小美玉市消防本部からのお知らせ

大型自動二輪車におけるリコールについて

リコール届出番号	3449	リコール開始日	平成26年10月16日
不具合の部位(部品名)	電気装置(電気配線)		
基準不適合状態にあると認める構造、装置又は性能の状況及びその原因	バッテリーのプラス端子に接続する電気配線の長さ及びシートブラケットの形状が不適切なため、電気配線がシートブラケットの上に乗り上げ、シートとシートブラケットの間に挟まることがある。そのため、そのままの状態で使用を続けると、当該電気配線の被覆が損傷し短絡して、最悪の場合、火災に至るおそれがある。		
改善措置の内容	全車両、バッテリーのプラス端子に接続する電気配線及びシートブラケットを対策品に交換するとともに、電気配線にクランプを追加する。また、取扱説明書を修正したものに交換する。

改善箇所説明図

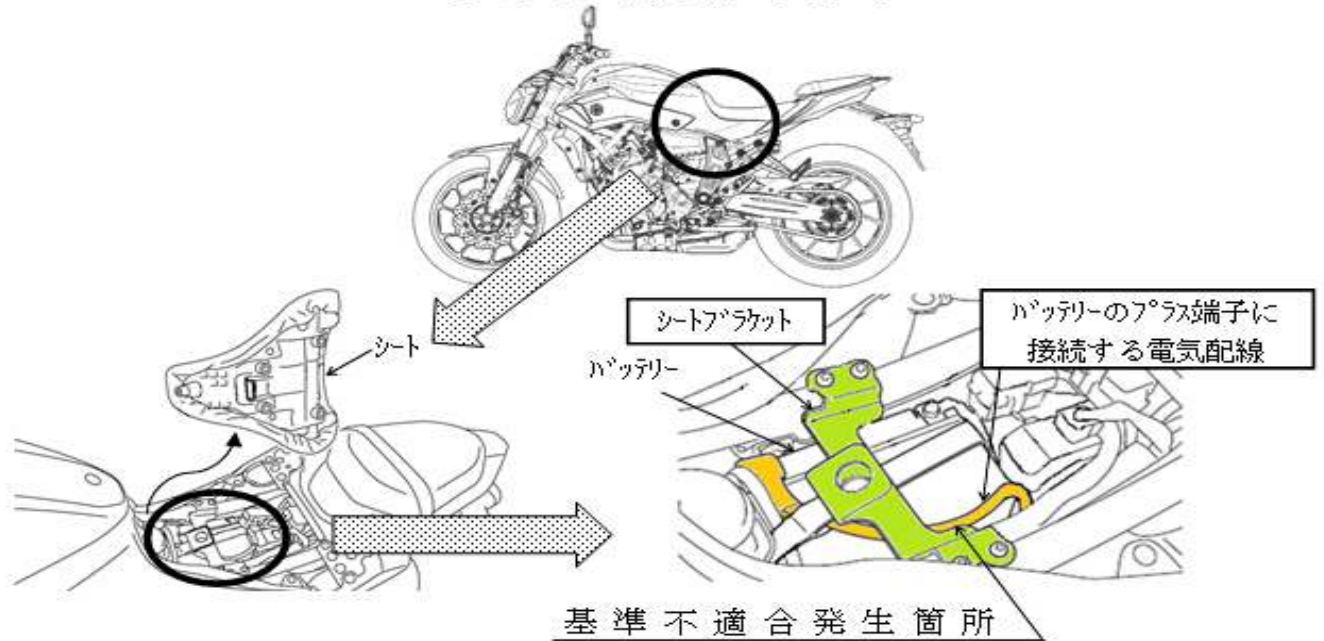
バッテリーのプラス端子に接続する電気配線の長さ及びシートブラケットの形状が不適切なため、電気配線がシートブラケットの上に乗り上げ、シートとシートブラケットの間に挟まることがある。そのため、そのままの状態で使用を続けると、当該電気配線の被覆が損傷し短絡して、最悪の場合、火災に至るおそれがある。

全車両、バッテリーのプラス端子に接続する電気配線及びシートブラケットを対策品に交換するとともに、電気配線にクランプを追加する。また、取扱説明書を修正したものに交換する。

取扱説明書

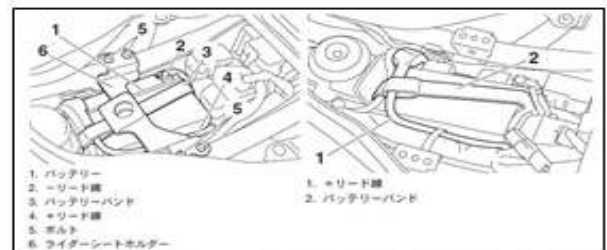
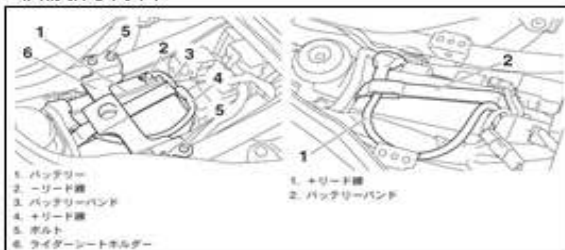
※また、記載ミスがありました。タンク容量、重量、最小回転半径についても修正しました。
